9 décembre 2016
Rencontre avec la société Terrinov
9h30 – 11h15 environ

Notre discussion est basée sur les observations sur le projet Terrinov que nous avons déposées lors de l'enquête publique¹.

Schémas de principes :

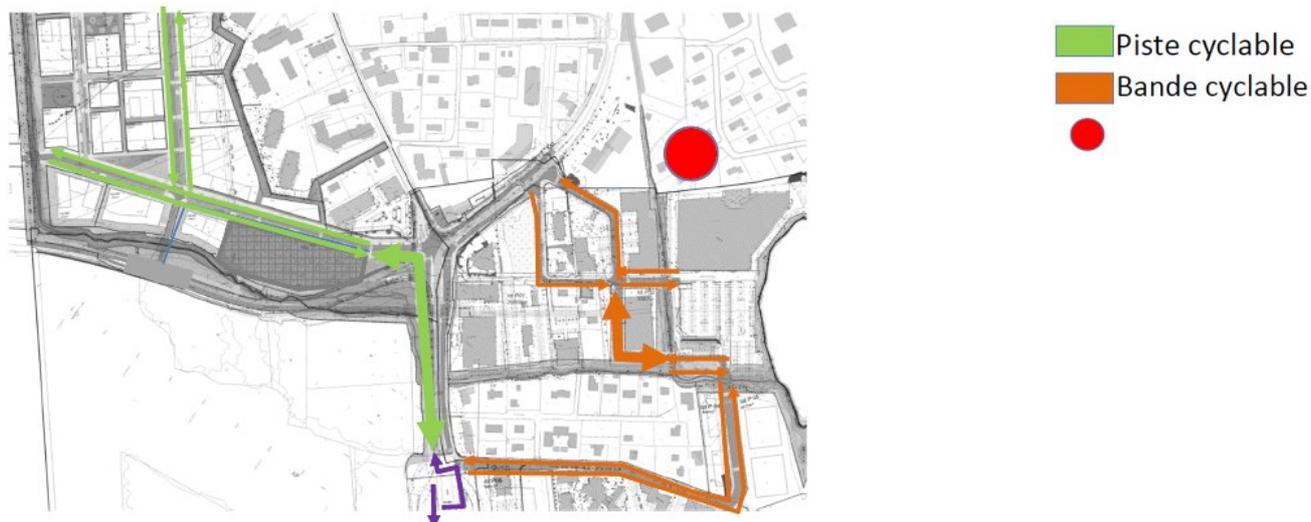
Nous travaillons sur les plans avec M. Malet pour imaginer un tracé satisfaisant. Plusieurs options sont étudiées. La meilleure semble être la suivante :

La véloroute arrivant le long du Nant à l'ouest du magasin carrefour peut être prolongée le long du Nant en bordure du parking actuel du magasin carrefour. Elle peut ensuite partir à l'ouest perpendiculairement, toujours le long du Nant, soit jusqu'à la RD (cas 1), soit jusqu'au chemin du Nant puis au chemin de Colovrex(cas n°2).

Dans le cas n°2, les cyclistes peuvent venir ou rejoindre la piste cyclable du tunnel en traversant la RD au niveau du carrefour à feu de l'intersection entre la RD et le chemin de Colovrex. Dans le cas n°2, les cyclistes accèdent à une piste bidirectionnelle à l'EST de la RD (actuellement cette piste est prévue à l'OUEST). Dans ce cas n°2 la véloroute serait connectée directement à cette piste bidirectionnelle au niveau du Nant. Le parcours serait plus direct et agréable. L'inconvénient est que la piste bidirectionnelle dans ce cas sera d'un côté dans le tunnel et de l'autre sur la RD. Si la douane oblige les cyclistes venant de Genève de traverser la route pour franchir la frontière dans le même sens que la circulation automobile, cet inconvénient est minime.

Les différentes variantes identifiées vont être étudiées par Terrinov car elles soulèvent des interrogations techniques qui doivent être vérifiées (dossier loi sur l'eau, tracé de la RD). APiCy suggère qu'une réunion de concertation / validation soit organisée sur le sujet de la véloroute avec la CCPG et leur mandataire spécialiste des aménagements cyclables.
